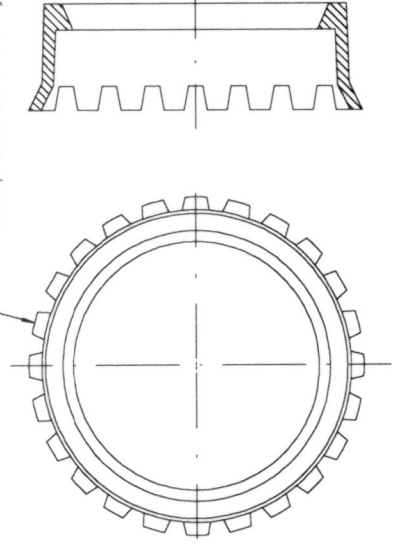
-Om brännaren har kuggring med dubbel uppsättning kuggar (24st) tas var annan kugg bort och skruven kompletteras med ny roterarm 3218-00.
